V1, 400 m2
Utvidelse av fysak,
Med takoverbygg og vegg mot øst og vest,
åpent mot nord

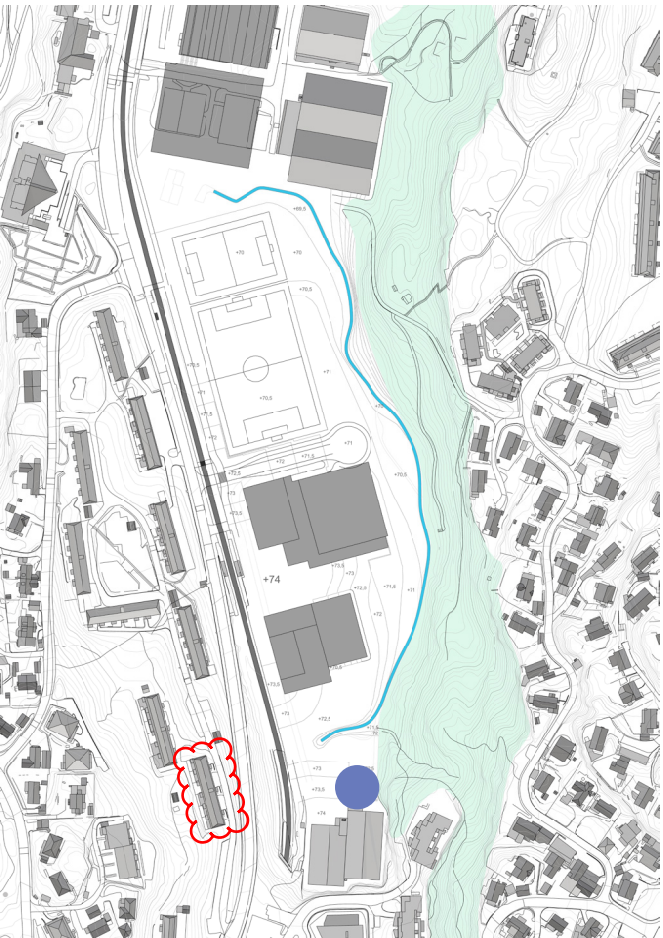
Ingen bygg får støy over grenseverdi gitt at takoverbygg og veggar dekker heile rulleparken.

Dette er ei løysing som bør vurderast vidare.

V2, 800 m2
Tak og vegg i utvidelse fra fysak,
Med takoverbygg og vegg mot øst,
åpent mot vest og nord

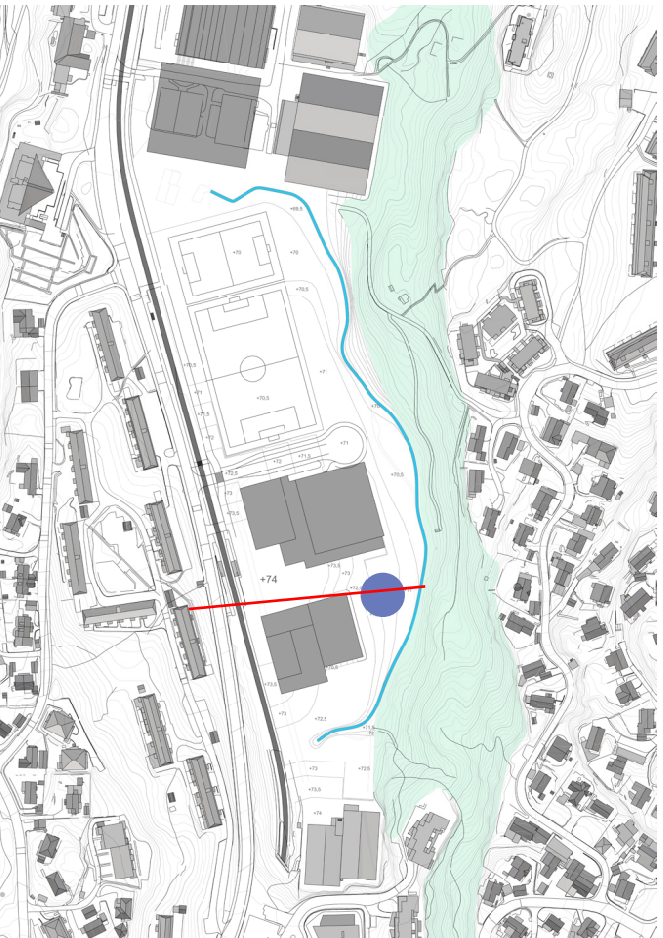
Klare overskridingar av grenseverdi ved blokkene i vest.

Løysinga vert ikkje anbefalt.

V3, 800 m2
I forlengelse av torget,
Med takoverbygg utformet som en “hatt” (se neste side)

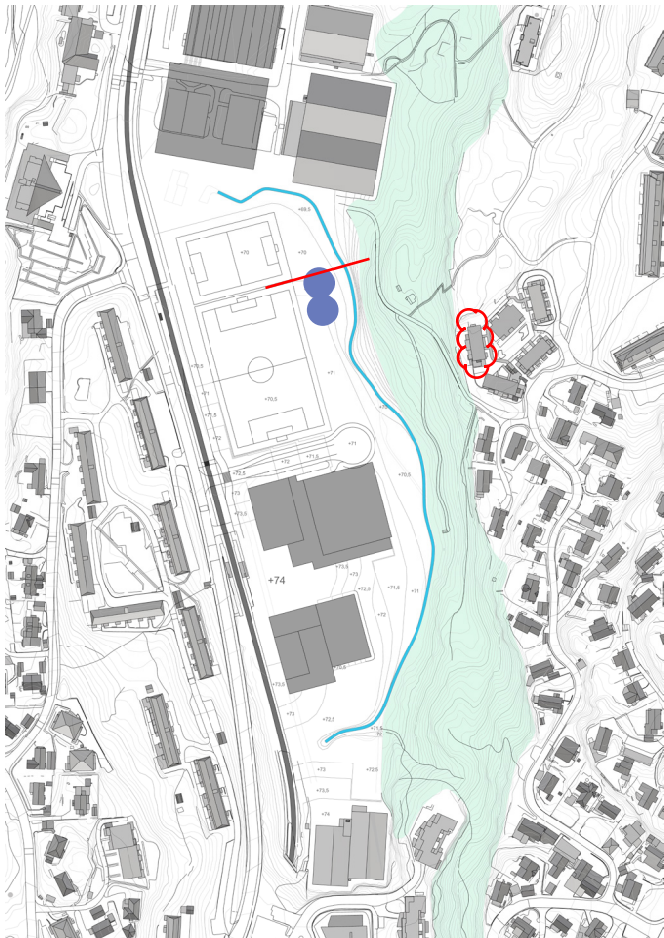
Rulleparken må plasserast slik at ein ikkje har direkte sikt frå den nærmaste blokka i vest (sør for raud strek over).

Tak med hatt må bryte sikt frå kanten av rulleparken til bustadane (sjå påteikningar neste side).

Denne løysinga kan bli vanskeleg å realisera,

V4, 800 m2 (avlang form)
Mellom fotball og skog,
Undersøke resultat uten støyskjerm

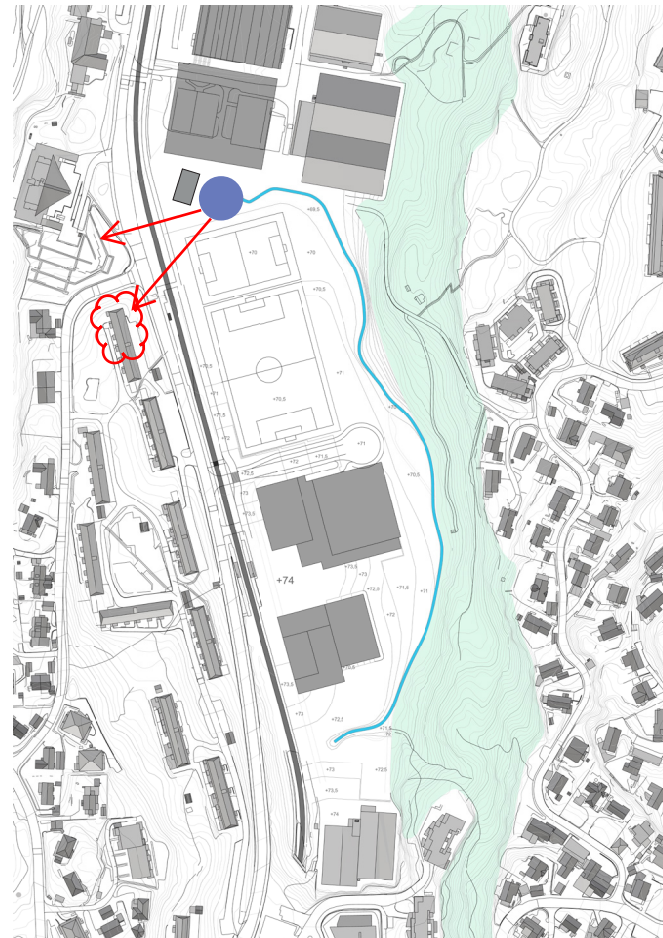
Rulleparken er plassert litt for langt mot sør og gir overskridingar ved bustad markert med raudt.

Gitt plassering nord for raud strek over vil denne plasseringa gi akseptable støyforhold utan ytterlegare tiltak.

Dette er ei løysing som bør vurderast vidare.

V5 800 m2
På allmenningen, med Tranehus (7m høyt)
Undersøke resultat uten ekstra støyskjerm

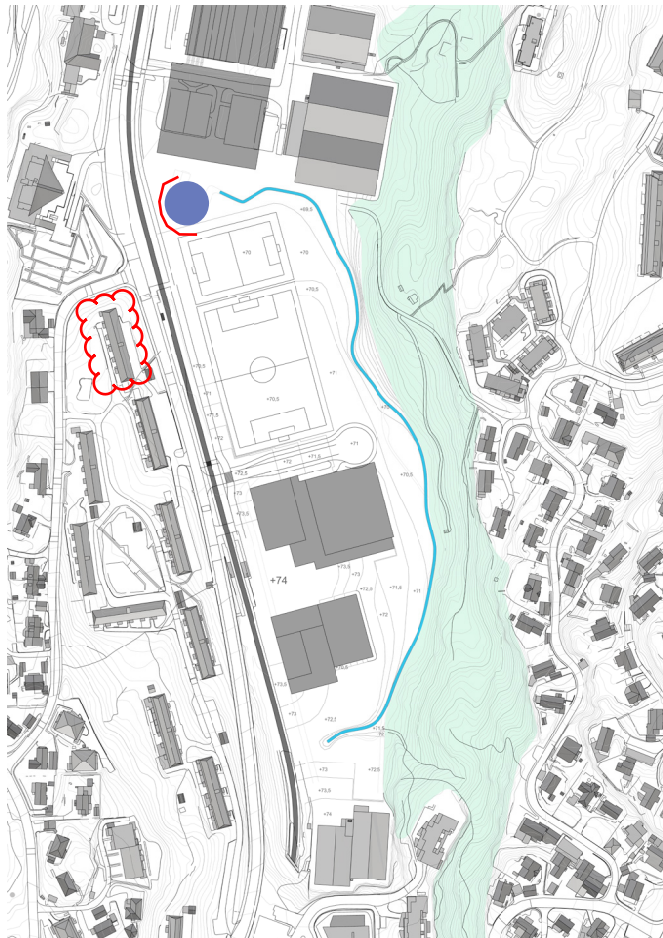
Klubbhuset er for lite til å gje effektiv skjerming for ein 800 m2 stor rullepark. Ein risikerer overskridingar ved kyrkja.

Plasseringa gjev samtidig mindre overskridingar ved bustadblokk markert med raudt.

Løysinga vert ikkje anbefalt.
